# 平瀬川・多摩川合流部整備事業に関する説明会

令和6年10月 川崎市建設緑政局 道路河川整備部

# 平瀬川多摩川合流部整備事業に関する説明会(令和5年7月)で 頂いた主なご意見・ご要望

## 〇落書き・貼紙防止塗装(白色)を実施

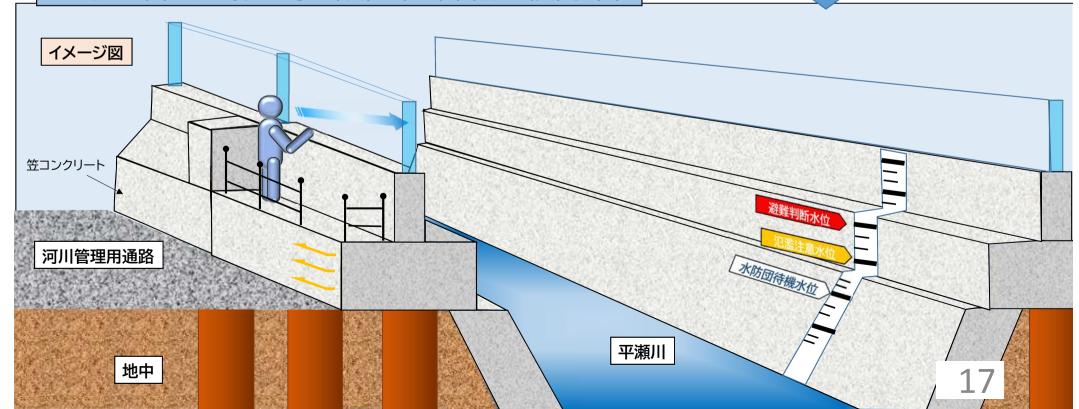
現状のコンクリートカラーでなく、白を基調にするなど、壁の仕上げ色について協議をして欲しい。美観・景観・防犯・劣化の4点から、計画に反映して欲しい。

現在の堤防に比べコンクリート高さが高くなるため、堤防の仕上げについて検討してまいります。

#### 風向

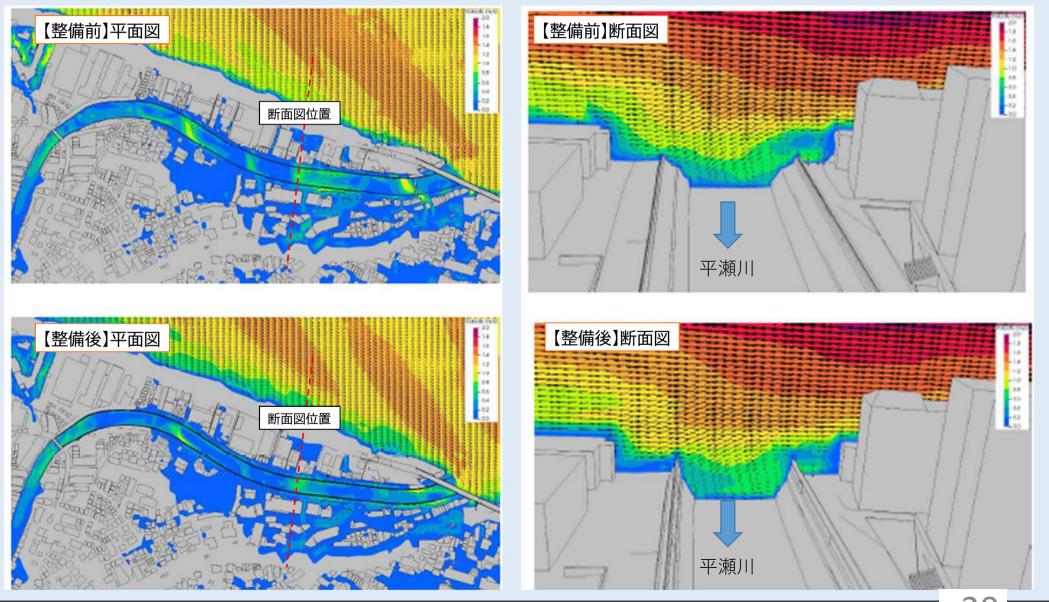
#### 風(意見)

風について阻害されてしまうので工夫して欲しい。ウイングやファンをつけて欲しい。

風の影響について検討してまいります。

## 〇風況解析

「2021 年度 川崎市の大気環境」によると、対象地域に近い高津一般環境大気測定局(平瀬川から南に1 km強の位置)の風配は左図のように北北西、南の風向が卓越しており、北北西、南風向を想定する。

解析に用いた風速は、川崎市の高津一般環境大気測定局による観測データより2021 年度の**平均風速** (1.82m/s)とした。

#### 標準断面図 鋼管杭回転圧入工法

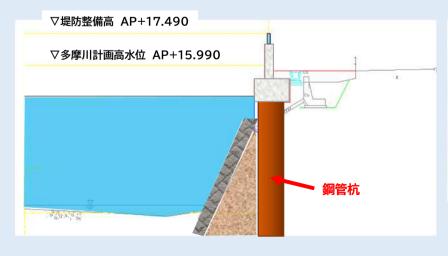
・ 意見書を踏まえた検討結果について(施工計画)
